CAUT | OMGEVINGSVERGUNNING  
motiverende nota hemelwater  
24 04 2024

Aard v/h bouwwerk: *Verbouwing (+ uitbreiding) en samenvoeging (gelijkvloers) van de panden gelegen aan het Gemeenteplein 12 en 13 te 9051 Sint-Denijs-Westrem tot 2 autonome woonentiteiten (verdiepingen en gelijkvloers) en 1 autonome tandartsenpraktijk (gelijkvloers).*

Ligging perceel: *Gemeenteplein 12-13, 9051 Sint-Denijs-Westrem*

BIJLAGE 2 : terreinprofiel nieuwe toestand nr 13 - hemelwater

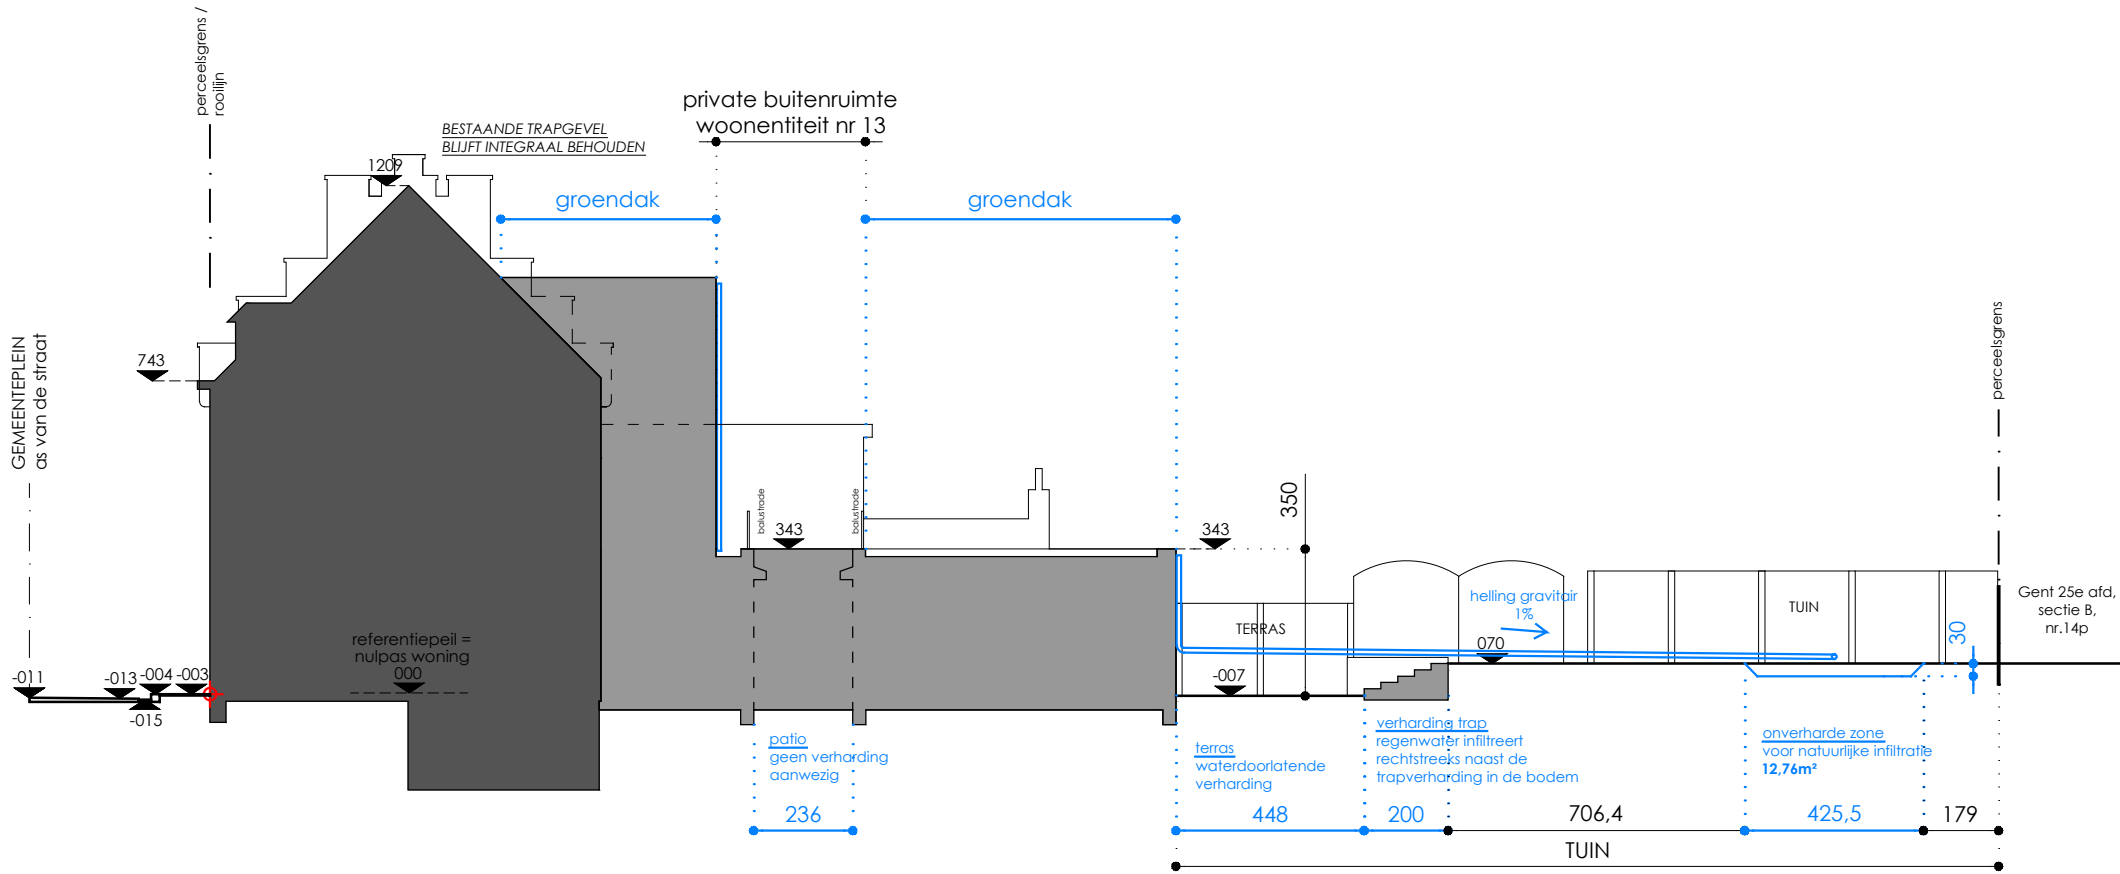
- o De tuin kent een groot niveauverschil na het terras (+63cm), waardoor het onmogelijk is om gravitair te af te wateren naar een hoger gelegen bovengrondse infiltratievoorziening, waardoor het regenwater zou opgepompt moeten worden na de regenwaterput. Dit gaat gepaard met een hoge installatiekost en een constant energieverbruik in de gebruiksfase van het gebouw ;

- o Bovendien is de hoger gelegen tuinzone niet groot genoeg om een – volgens de Hemelwaterverordening 2023 - correct gedimensioneerde bovengrondse infiltratievoorziening te installeren, waarbij een minimale afstand van 1m gehouden wordt tot de perceelsgrenzen ;

3. De hoger gelegen tuinzone is wél voldoende groot om te fungeren als onverharde zone waarin het hemelwater rechtstreeks kan infiltreren op eigen terrein (natuurlijke infiltraite). Er wordt een minimale afstand van 1m gerealiseerd van deze zone tot de perceelsgrenzen. Berekening van de grootte van de onverharde zone en inplanting van deze zone, zie verderop.

- De onverharde zone voor natuurlijke infiltratie is minimum 1/4 van de afwaterende oppervlakte.  
-> 51,04m<sup>2</sup> / 4 = **12,76m<sup>2</sup>**
- De onverharde infiltratiezone zal licht verdiept worden uitgevoerd (genre infiltratiekom), met als doel het regenwater te kanaliseren en tevens een buffercapaciteit te creëren (bijkomend aan het principe van de natuurlijke infiltratie), wat de algemene waterhuishouding op het perceel enkel maar ten goede zal komen.
- Positionering en verdere duiding :  
[Zie bijlage 2 : terreinprofiel – hemelwater](#)  
[Zie bijlage 3 : inplantingsplan – hemelwater.](#)
